SOLICITATION AMENDMENT MODIFICATION DE L'INVITATION

Title - Sujet CCGC -SOLAR AIR HEATING WALL SYSTEM	
Solicitation No. - N° de l'invitation EB144-150329/A	Amendment No. - N° modif. 004
Client Reference No. - N° de référence du client EB144-15-0329	Date 2014-09-15
GETS Reference No. - N° de référence de SEAG PW-\$HAL-409-9297	
File No. - N° de dossier HAL-4-73040 (409)	CCC No./N° CCC - FMS No./N° VME
Solicitation Closes - L'invitation prend fin at - à 02:00 PM on - le 2014-09-23	Time Zone Fuseau horaire Atlantic Daylight Saving Time ADT
F.O.B. - F.A.B. Plant-Usine: <input type="checkbox"/> Destination: <input checked="" type="checkbox"/> Other-Autre: <input type="checkbox"/>	
Address Enquiries to: - Adresser toutes questions à: Taylor, Kathie	Buyer Id - Id de l'acheteur hal409
Telephone No. - N° de téléphone (902) 496-5510 ()	FAX No. - N° de FAX (902) 496-5016
Destination - of Goods, Services, and Construction: Destination - des biens, services et construction:

4 modification à l'invitation

Sail Plan
894/4-1 (14/56)

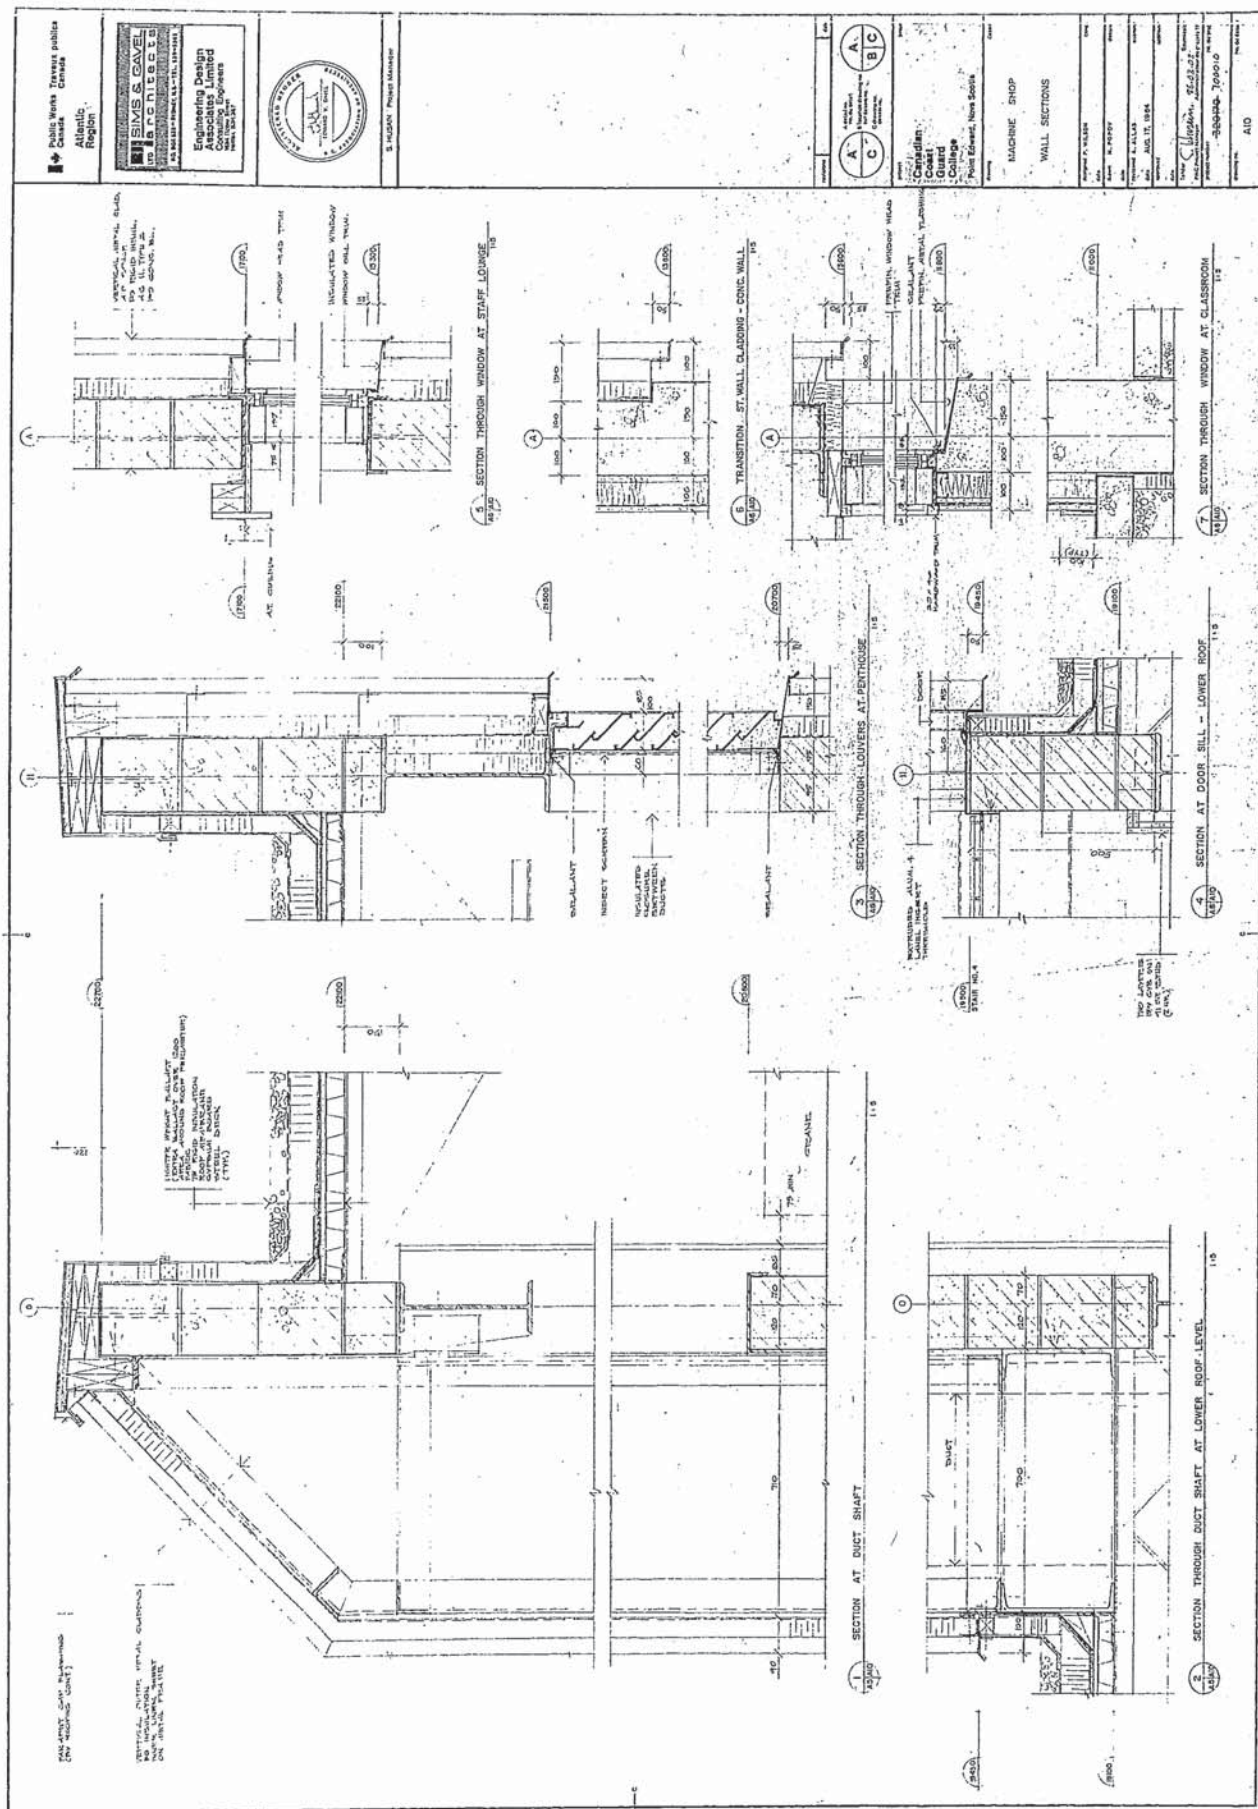
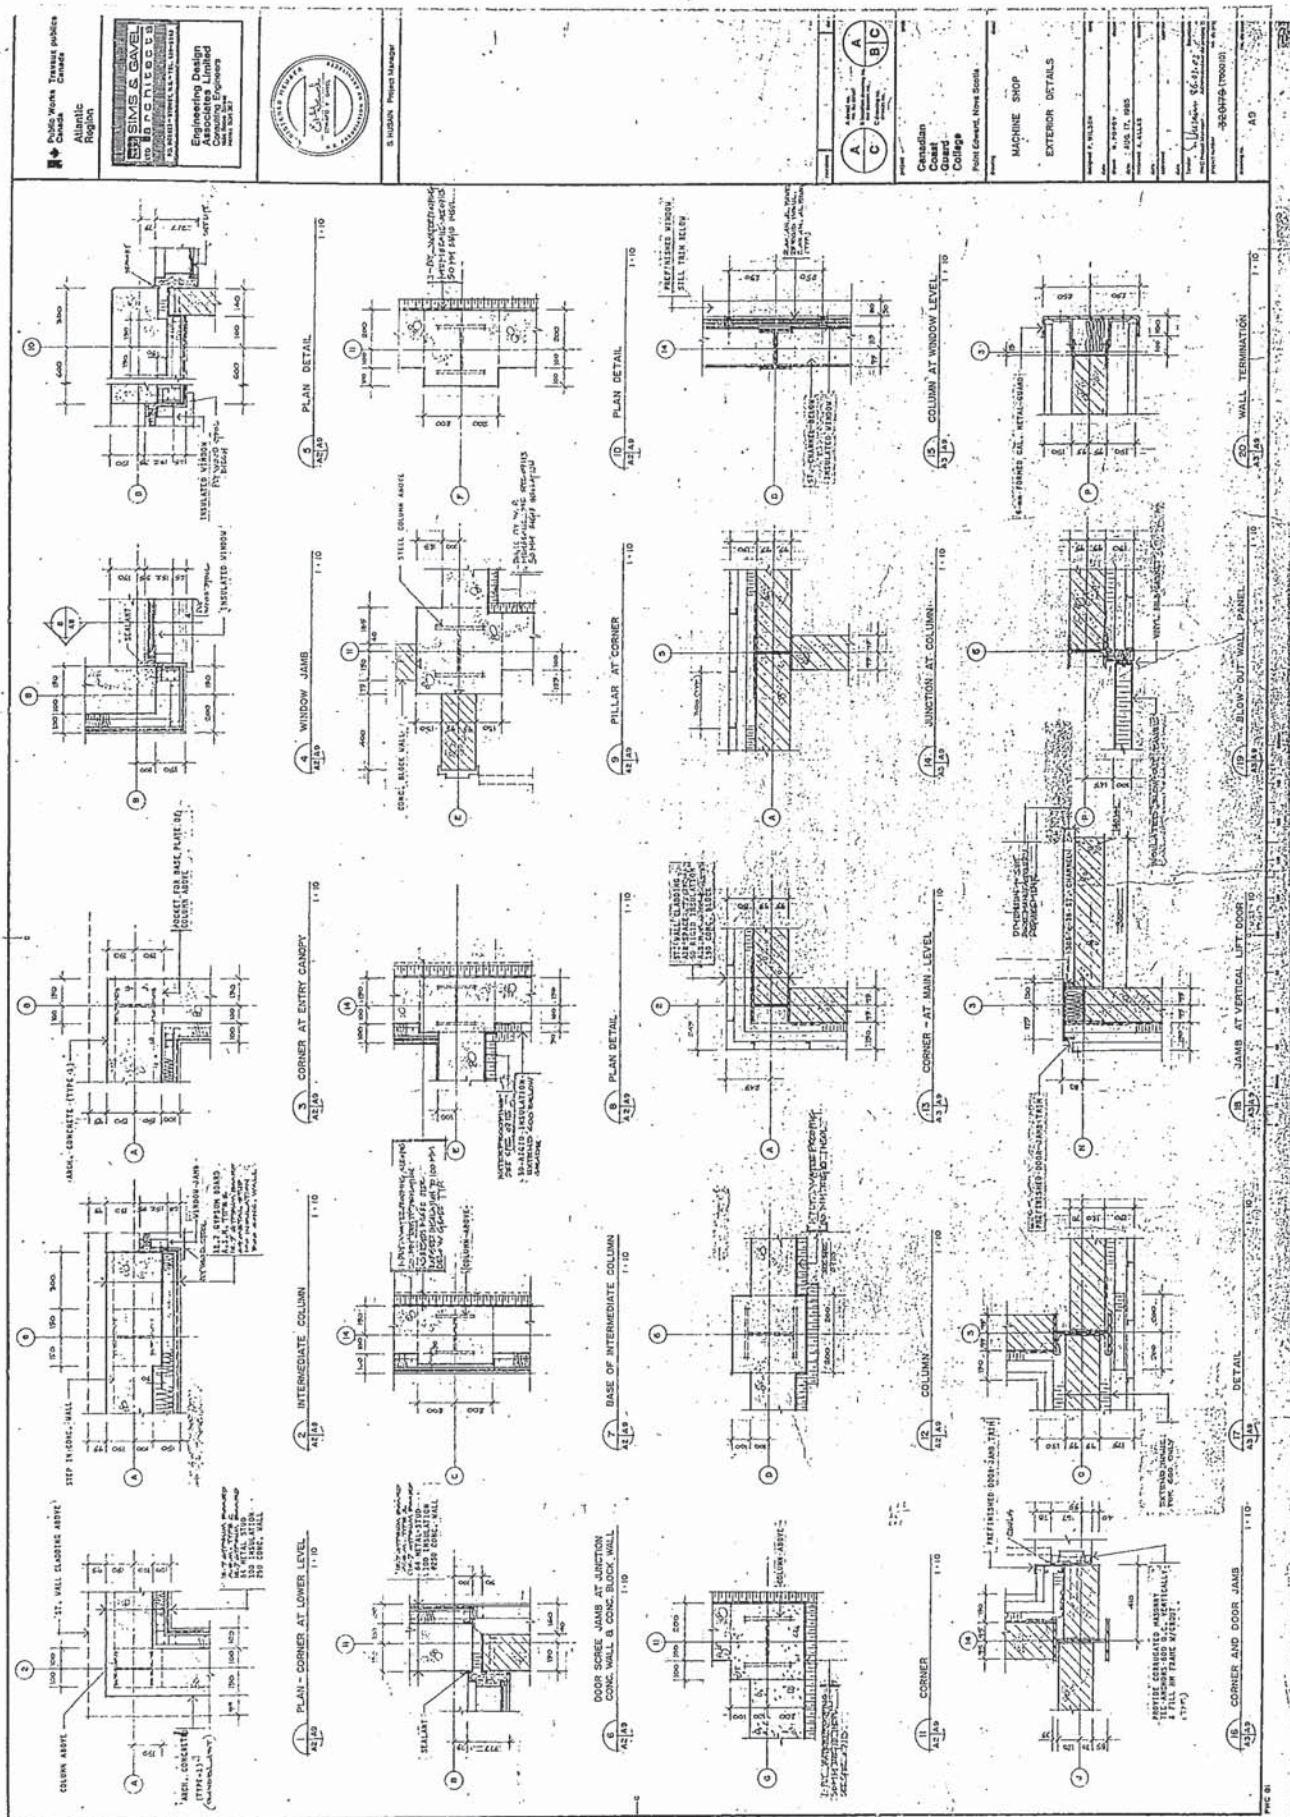
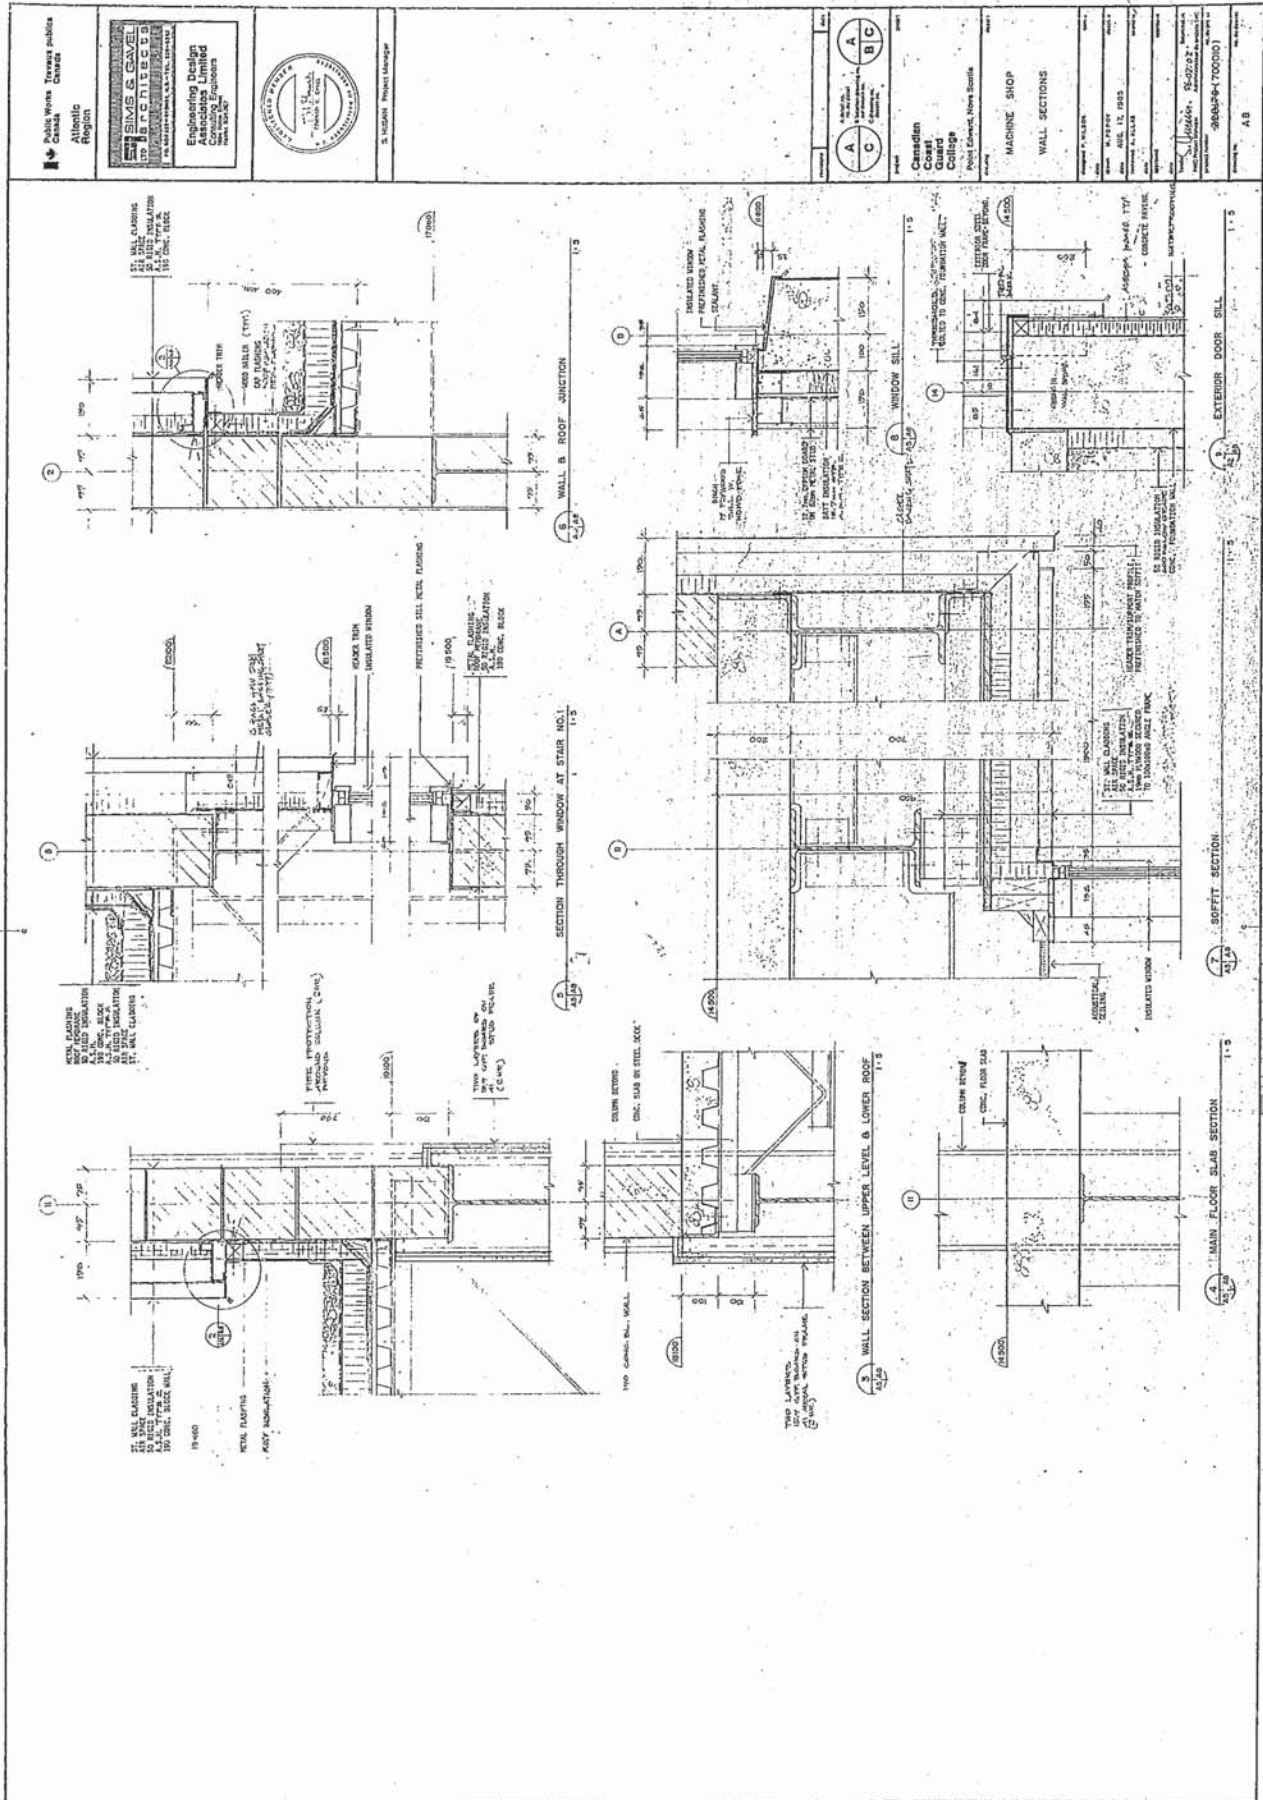
Q4 Veuillez fournir une copie des élévations du mur existant et du nouveau mur ainsi que les détails du mur où le système de chauffage solaire doit être installé.

Q12 Disposons-nous de dessins de structure du mur pour déterminer la nature de la construction derrière le revêtement d'acier et la façon dont ce dernier est fixé au bâtiment? Cette question est semblable à la no 1, mais est plus particulière à ce qui peut être nécessaire pour fixer le système.

R4 Voir les dessins de conception ci-joints datés de 1984, et le croquis annoté.

R12 Voir les dessins de conception pertinents ci-joints, datant de 1984.
